Proyecto: LM-PI-AT-55-11

**INFORME DE AUDITORÍA TÉCNICA AL
PROYECTO DE INTERVENCIÓN DE LA
LOSA DEL PUENTE SOBRE EL RÍO
VIRILLA, RUTA N°1**

Informe de Auditoría Técnica Externa LM-PI-AT-55-11

Figura 16. Detalle de los drenajes en planos. Corte transversal al sentido de circulación.
Fuente: CONAVI

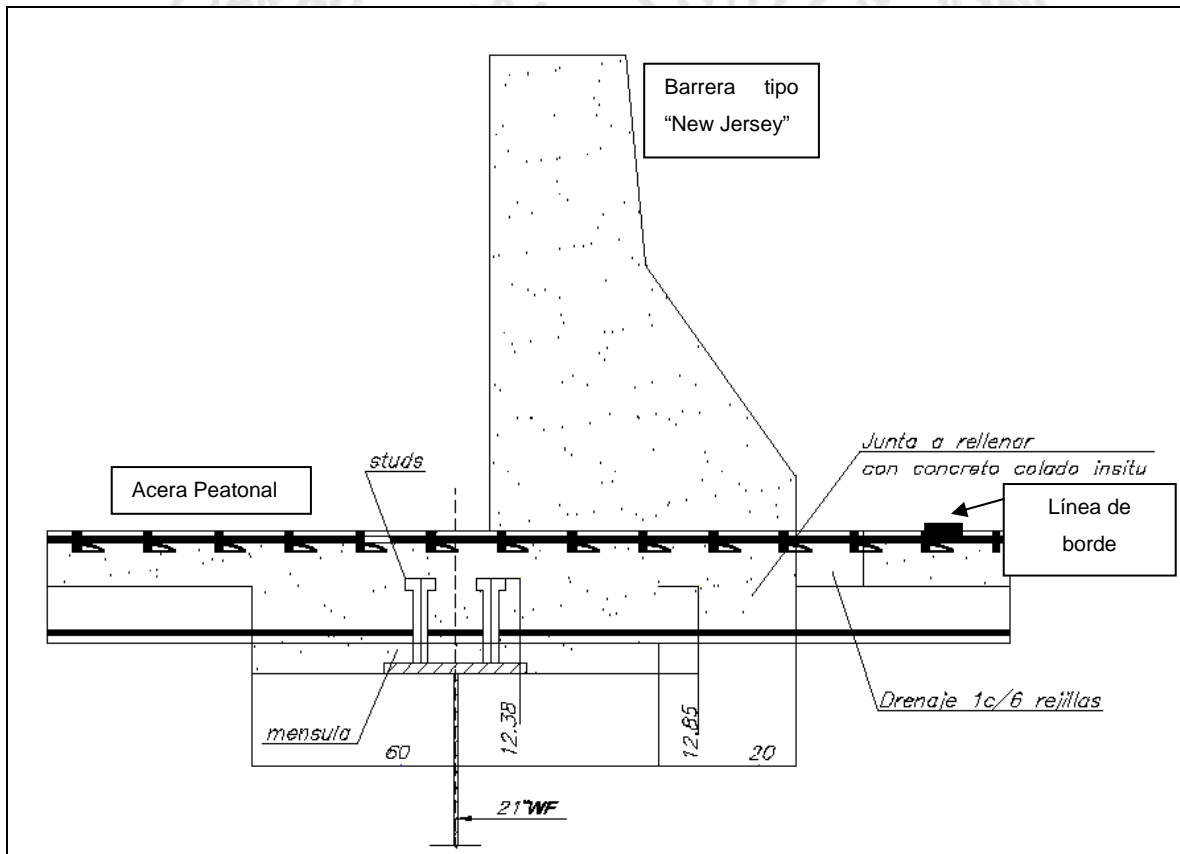
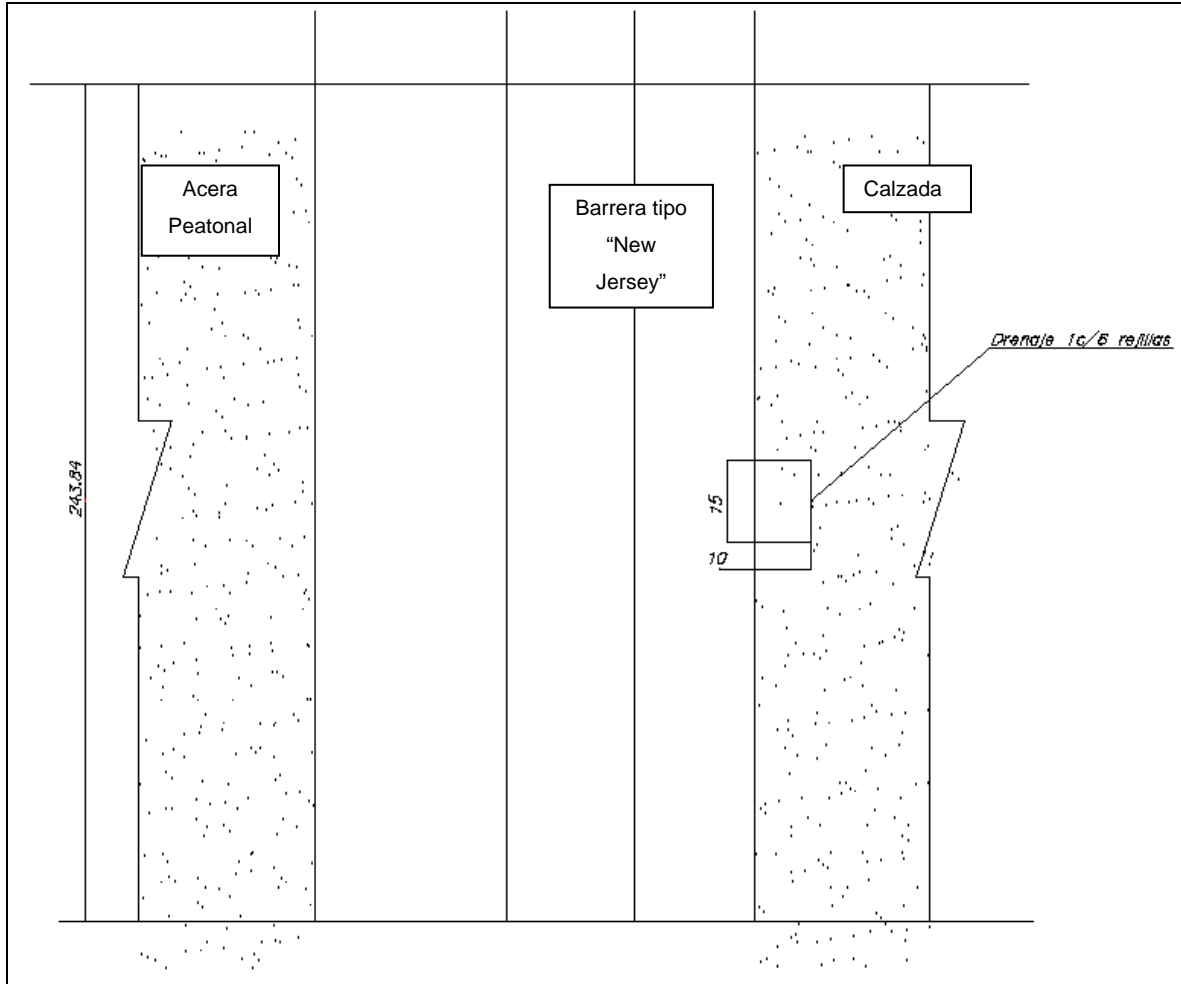
Durante la auscultación visual se comprobó que los drenajes construidos no corresponden a los drenajes rectangulares especificados en planos; en lugar de esto se hicieron perforaciones a la losa, con el consecuente riesgo que se obstruyan y provoquen acumulaciones de agua en la superficie, promoviendo la incidencia de accidentes por hidroplaneo o por falta de visibilidad. Por otra parte, los drenajes se encuentran inconclusos por lo que la salida de agua expone a algunos elementos a corrosión. Adicionalmente, se pudo evidenciar que no existe una verificación por parte de la Administración que demuestre que el puente tiene capacidad de resistir solicitaciones sísmicas luego de la sustitución de la losa de concreto reforzado por la rejilla rellena parcialmente con concreto.

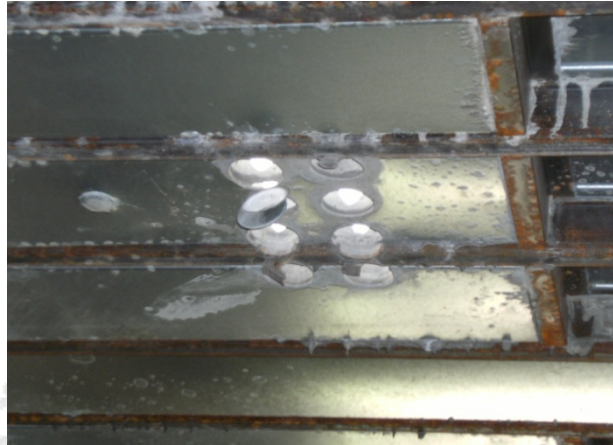
Esta auditoría considera que al ser huecos de 5cm (2") y 3,75cm (1,5") de diámetro, son más susceptibles a que se obstruyan con elementos de desecho en la superficie, que los originalmente planteados en planos con un área rectangular de 15cm x 10cm. Respecto a esto la norma AASHTO LRFD 2007, en el comentario C2.6.6.3 recomienda que la dimensión mínima recomendada es de 150mm.
